第7.4.4.184図(4) D-6 破砕帯 ボーリング調査結果 (1号炉原子炉建屋北方) コア柱状図(H24-No. B8-22)

第7.4.4.185図(1) D-5 破砕帯 ボーリング調査結果 (1号炉原子炉建屋付近) コア柱状図 (H20-No. ①-9孔)

第7.4.4.189図(1) D-5 破砕帯 ボーリング調査結果(1号炉原子炉建屋南方) コア柱状図(H20-No. ①-10孔)

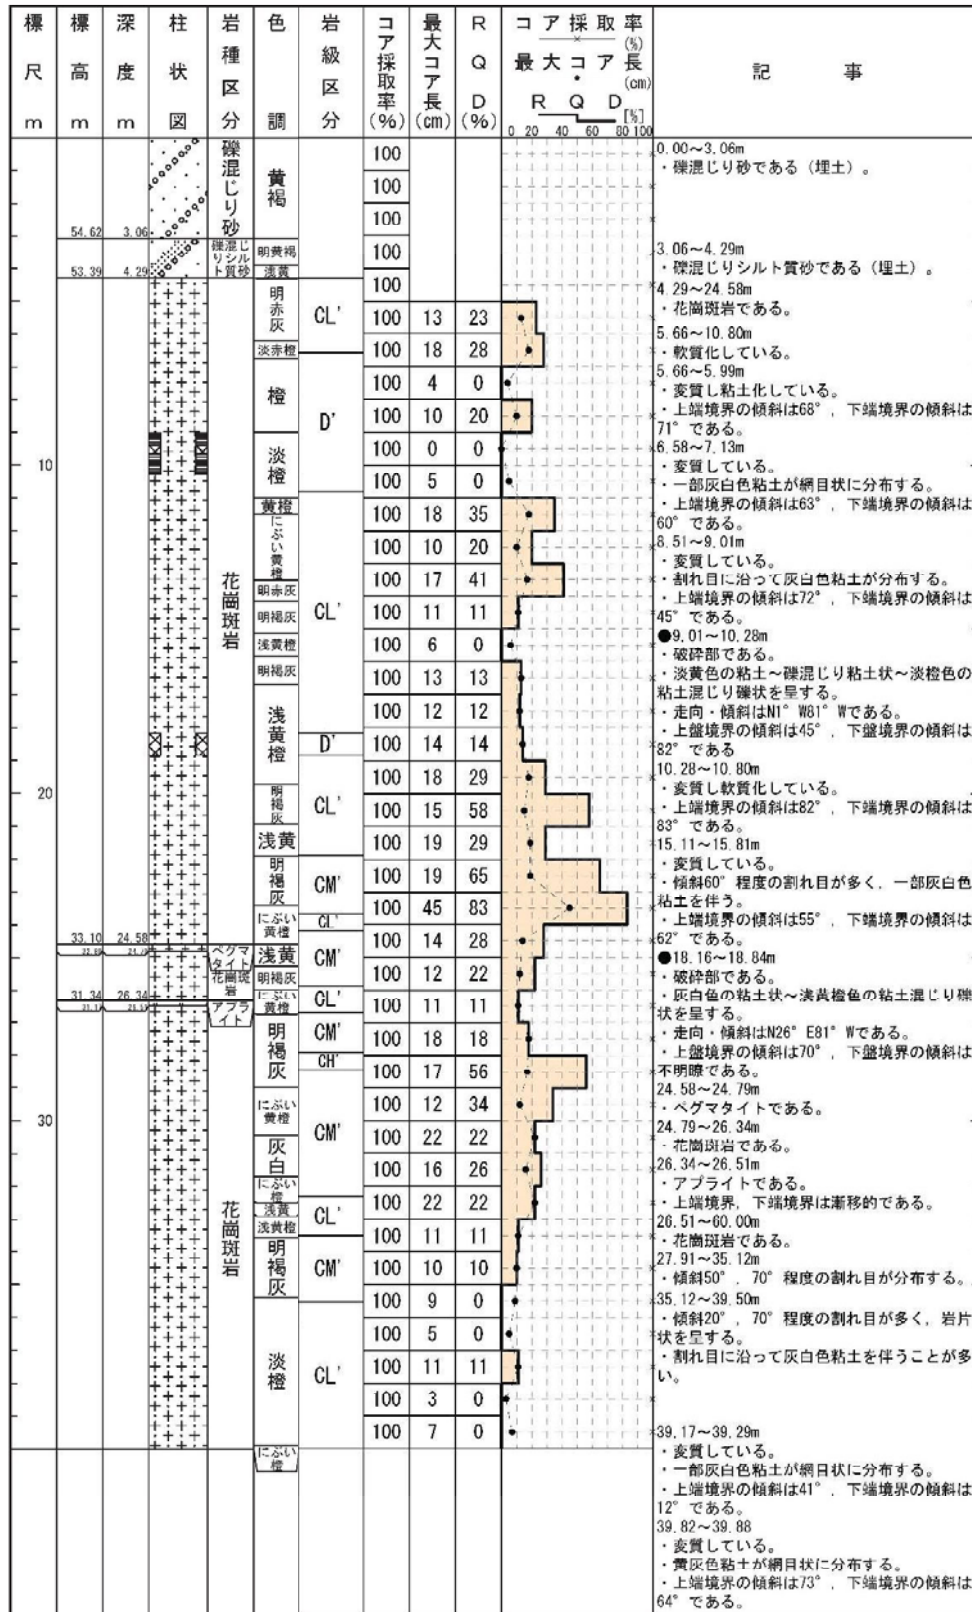
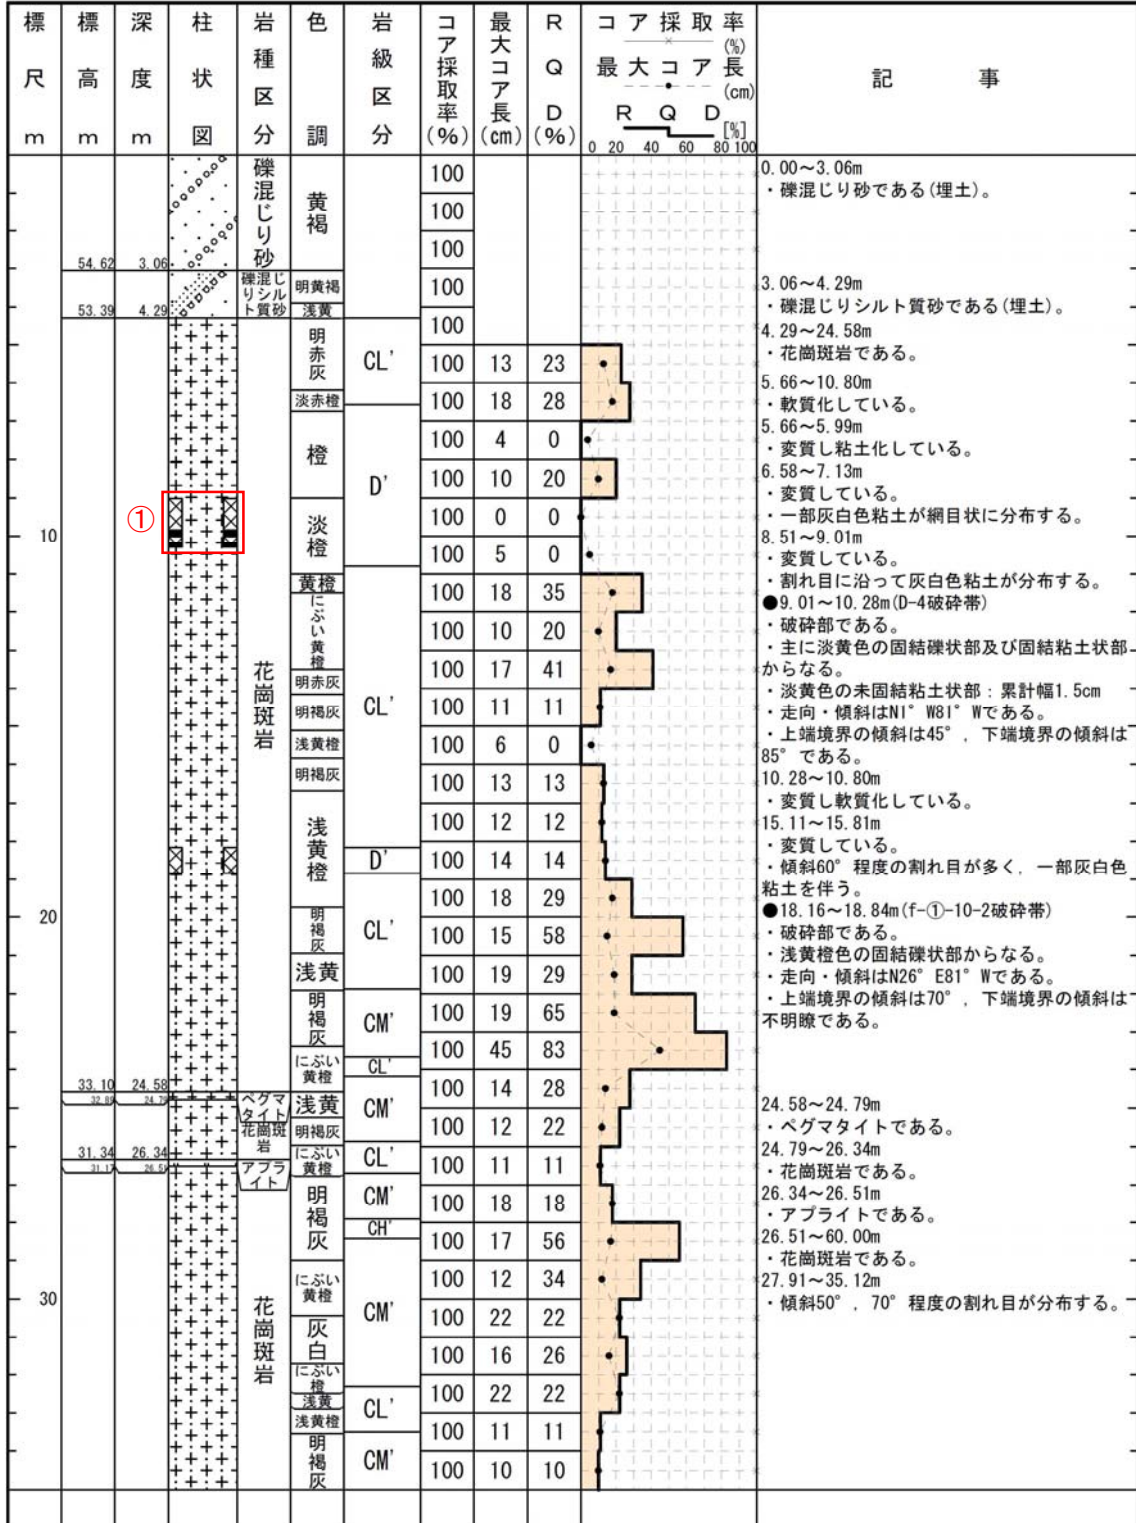
3-177(分類d)①
記事欄の記載変更に伴う変更。(破碎部模様の変更)

第7.4.4.189図(2) D-5破砕帯 ボーリング調査結果(1号炉原子炉建屋南方) コア柱状図(H20-No.①-10孔)

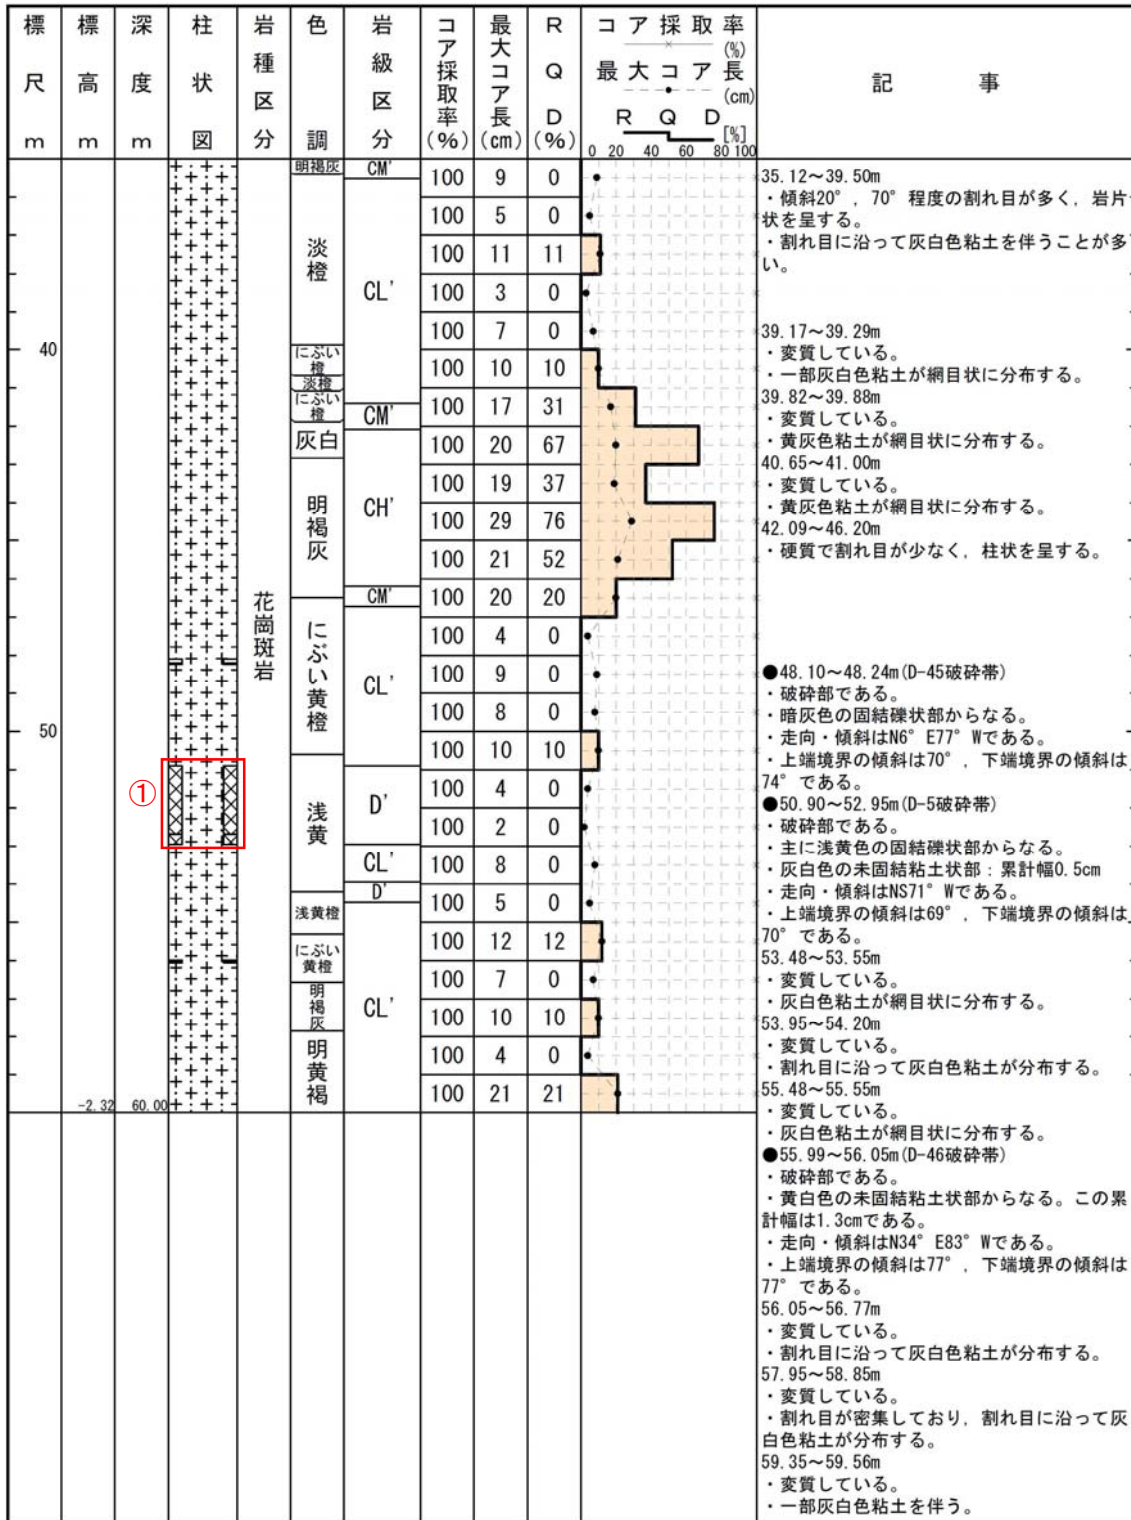
3-178(分類d)①
記事欄の記載変更に伴う変更。(破碎部模様の変更)
